N	prot	CHI	OGGETTO	OSSERVAZIONE	CONTRODEDUZIONI
1	66834/23	Collegio Geometri	Definizione Uniforme 9 - Superficie permeabile (SP) Porzione di superficie territoriale o fondiaria priva di pavimentazione o di altri manufatti permanenti, entro o fuori terra, che impediscano alle acque meteoriche di raggiungere naturalmente la falda acquifera.	Correggere la definizione "che non impediscano"	Osservazione respinta: La locuzione "che impediscano" è corretta in quanto si riferisce ai manufatti e non alla superficie.
2	66834/23	Collegio Geometri	Definizione Uniforme 12 - Superficie totale (STo): "Relativamente alle costruzioni esistenti e di progetto con tipologia edilizia tipica del territorio (trulli, lamie, cummerse, masserie, ecc.), sono esclusi dal computo della superficie totale i maggiori spessori delle murature esterne oltre i trenta centimetri."	Se si considera la superficie totale nel calcolo volumetrico, senza prendere in considerazione lo spessore delle murature dei corpi a trullo oltre i 30 cm, risulta di difficile attuazione l'applicazione di bonus volumetrici relativi alla volumetria esistente (previsti nel redigendo PUG, nel Piano Casa o nella nuova Eco-legge Puglia, ecc.). S

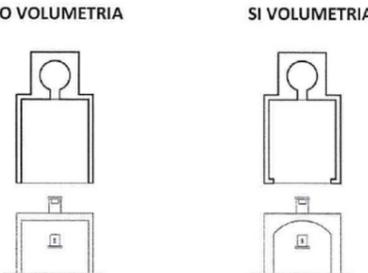
37	54197/23	MARRAFFA M.	<p>Art. 33. Specificazioni sulle dotazioni igienico sanitarie dei servizi e dei locali ad uso abitativo e commerciale. d) Soppalchi</p>	<p>Si propone di sostituire l'articolo come segue: I soppalchi nei vani abitabili o vani per uffici o attività commerciali o artigianali sono ammessi quando:</p> <ul style="list-style-type: none"> - purché la zona non soppalcata sia dotata di almeno un'apertura verso l'esterno; - la proiezione orizzontale del soppalco non ecceda 3/4 della superficie del vano; - l'altezza massima non sia inferiore a metri 2,20 superiormente o inferiormente al soppalco stesso; - gli spazi ottenuti con l'interposizione del soppalco, aventi altezza inferiore a metri 2,20 non possono essere destinati alla permanenza di persone; - i soppalchi devono risultare in tutto o in parte delimitati da ripartizioni interne verticali (quali pareti, infissi o protezioni); - se gli spazi ottenuti superiormente sono destinati alla permanenza di persone devono essere aperti e muniti di balaustra; 	<p>Osservazione accolta nei termini di cui all'osservazione n. 36</p>
